To: [redacted] 5.1.2e [redacted]@barendrecht.nl]
Cc: [redacted] 5.1.2e [redacted]@ridderkerk.nl]; [redacted] 5.1.2e [redacted] 5.1.2e [redacted]@barendrecht.nl]
From: [redacted] 5.1.2e
Sent: Tue 6/27/2023 7:53:37 AM
Subject: Re: Amzo speellocatie
Received: Tue 6/27/2023 7:53:50 AM
[Afbeelding amzo nieuwe vak door leidingen.jpg](#)

Onderwerp: Amzo speellocatie

Op locatie Bijldorp-West 13 zit AMZO Specialistische Begeleiding. AMZO biedt gespecialiseerde zorg en ondersteuning aan kinderen 214433ar met een psychiatrische-, (ernstige) gedragsproblematiek en een (licht) verstandelijke handicap.

Hieronder een tekening waarop de leidingen met een rode stippellijn zijn weergegeven.

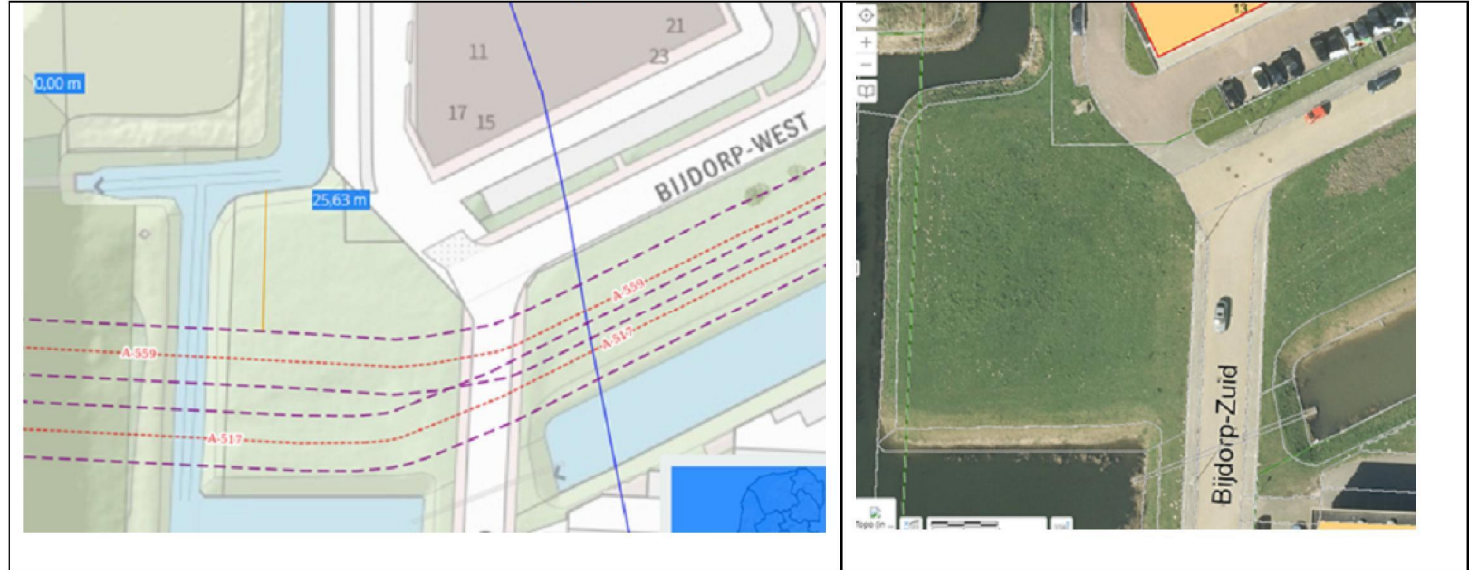
De rode stippellijnen worden geflankeerd door paarse stippellijnen die de belemmeringenstrook van de leidingen weergeven.

Binnen de belemmeringenstrook is bouwen en graafwerk verboden.

Dan blijft dus alleen het gedeelte van het perceel buiten de belemmeringenstrook over.

Daar zou het ontwerp een kwartslag gedraaid misschien net inpassen. Misschien dat daar nog naar gekeken kan worden door de ontwerper.

- Wij hebben direct contact opgenomen met de ontwerpers. Zij geven aan dat dit prima binnen de beschikbare ruimtes passend is. Hierbij is er dus al rekening gehouden met de onderliggende buizen. Zij zullen enkel op de schuine vlakken wat tekenaanpassingen moeten maken, deze vraag is inmiddels aan hen gesteld.
